**INFORME N° 346-2018-SENACE-PE/DEAR**

ASUNTO : Evaluación del Cuarto Informe Técnico Sustentatorio de la
Cuarta Modificación del Estudio de Impacto Ambiental de la
U.O. Arcata, presentado por Compañía Minera Ares S.A.C.

REFERENCIA : M-ITS-00312-2018 (08.11.2018)

FECHA : Miraflores, 17 de diciembre de 2018.

Figura 01.- Vista en perfil del rebajamiento de las labores propuestas

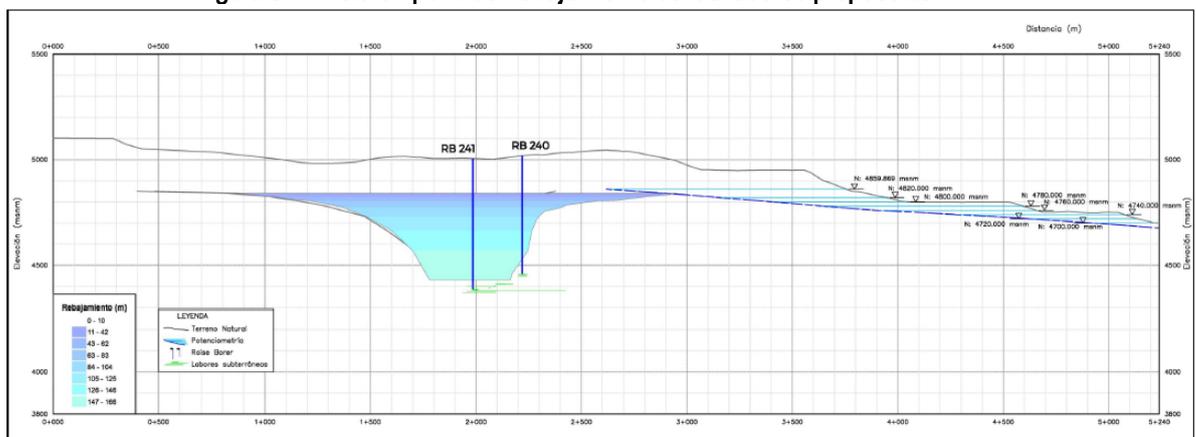
ITEM	Sustento	Observación	Levantamiento observaciones	
	<p>pero ello no se sustenta en información de hidrogeología ya la que no se presentan cortes de perfil. De igual forma, se identifica impacto sobre el agua debido al movimiento de tierras, sin considerar que las quebradas o fuentes de agua se encuentran lejanas y las medidas propuestas.</p> <p>b) Se presenta la Tabla 10-6 Matriz de Identificación de Impactos - Accesos propuestos, en donde se identifica "Alteración de la calidad de agua superficial"; sin embargo, considerando la RM N°120-2014-MEM/DM, no es posible que se dé un impacto sobre cuerpos de agua o fuentes de agua.</p> <p>c) En la Tabla 10-7 Matriz de Identificación de Impactos - Labores subterráneas, se identifica un impacto sobre la cantidad de agua subterránea; sin embargo, de acuerdo a lo establecido en el acta del 11.10.18 se solicitó sustentar el impacto nulo al agua subterránea, lo cual debe evidenciarse en las matrices.</p>	<p>igual forma, determinar si se dará un impacto sobre el agua superficial debido a movimiento de tierras, considerar para ello distancia a los cuerpos de agua y medidas propuestas.</p> <p>b) Determinar si debido a la actividad propuesta se dará un impacto sobre la calidad de agua superficial, más aún si las áreas se encuentran lejanas a quebradas o cuerpos de agua identificados, considerar además las medidas asociadas al componente propuesto.</p> <p>c) Sustente, de acuerdo con el acta del 11.10.18, el impacto nulo al agua subterránea, considerando el análisis de rebajamiento solicitado y las medidas propuestas. En ese sentido, corregir la Tabla 10-7 e incorporar el análisis en el ítem 10.4, de no corresponda sustentar. De corregirse la sección 10.2, dicha corrección deberá evidenciarse en el capítulo 10.3 y 10.4; en ese último, se solicita explicar cada uno de los atributos otorgados.</p>	<p>rebajamiento. Se determina además la cercanía a cuerpos de agua. Se concluye que no habrá impacto sino riesgo.</p> <p>b) Se sustenta que no habrá impacto al agua superficial ni subterránea.</p> <p>c) Se realiza el sustento solicitado, lo cual se basa en los resultados del informe hidrogeológico anexo. Se determinan por tanto impacto nulo sobre agua. Además se realizan las correcciones en el documento, manteniendo coherencia entre estas.</p>

ITEM	Sustento	Observación	Levantamiento observaciones	
	<p><i>relacionadas a la apertura de vías de acceso y nivelación de plataformas de las chimeneas Raise Borer. Sin embargo, este impacto está asociado principalmente a la ocurrencia de precipitaciones, lo cual podría generar arrastre de sedimentos hacia los cuerpos de agua más cercanos (parte alta de la quebrada Tuna Tuna).”, de lo señalado se entiende que el impacto identificado correspondería a un riesgo asociado a la ocurrencia de precipitaciones.</i></p> <p>b) En el ítem 10.4.2 acápite e) agua se señala: <i>“Al comparar el rebajamiento (isodescensos) modelado para las labores aprobadas con el rebajamiento modelado para las labores propuestas en el presente ITS, se observa que el impacto al nivel freático es “nulo”, debido a que el nivel de los isodescensos de las nuevas labores se encuentran dentro de los isodescensos de la cuarta MEIA de la U.O. Arcata”;</i> sin embargo, si bien concluye en que se trata de un impacto nulo, y se sigue ponderando como no significativo.</p> <p>c) La información de los isodescensos no está presentada en la línea base en la sección de hidrogeología.</p>	<p>b) Reformule las matrices donde identifica el impacto, pues si concluye que se trata de un impacto nulo, <i>este no debiera ser identificado en el ítem 10.2 y ponderado en el 10.3.</i></p> <p>c) Incorpore la información de isodescensos con imágenes en mayor escala en la sección de <i>Hidrogeología (capítulo 8).</i></p>	<p>señalándose que los rangos de rebajamiento con las labores propuestas van desde 0 m hasta 125 m (imagen de la derecha), con lo cual podemos indicar que las labores propuestas en el presente ITS no impactarán más allá del área de rebajamiento modelado.</p>
